Layoutnummer: 03
Layoutnaam: Terreinprofiel nieuwe toestand 1
Schaal: 1:200
Datum: 03/12/2025

Omvormen van een eengezinswoning met handelszaak naar een meergezinswoning met handelszaak

Bouwheer: Dhr. Johan Roels en Mevr. Katharina Roels
Werkadres: Coupure 499, 9000 Gent
Fase: Omgevingsvergunning
Dossiernummer: 241-300

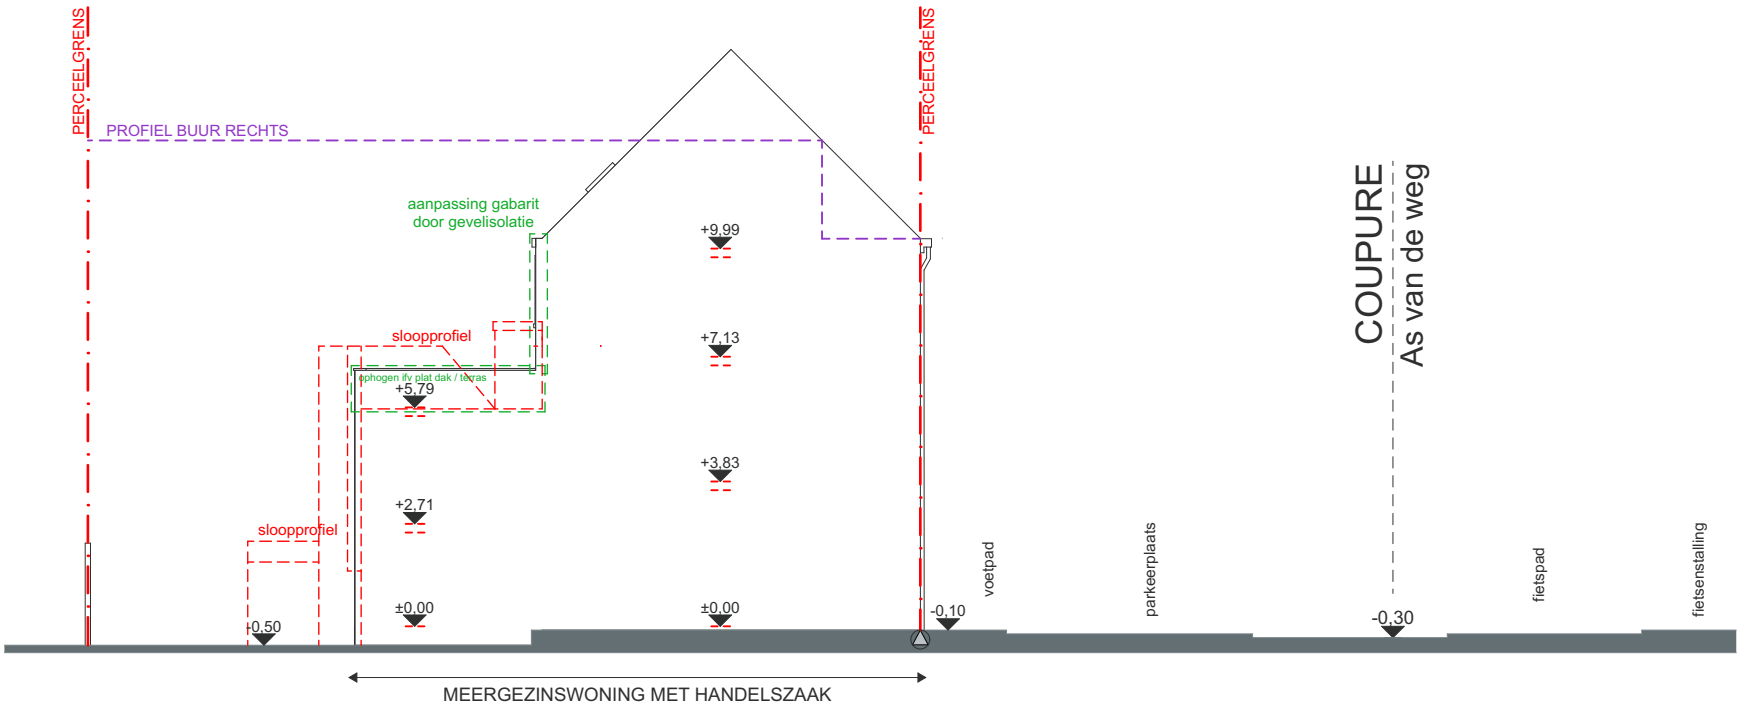
ZIE BIJZONDERE VOORWAARDE(N)

Dakterras tweede verdieping

De totale diepte van het dakterras op de tweede verdieping dient beperkt te blijven tot 12m (gemeten vanaf de rooilijn)

Het overige deel van het platte dak dient ingericht te worden als ontoegankelijk groendak met een bufferend vermogen van 50l/m².
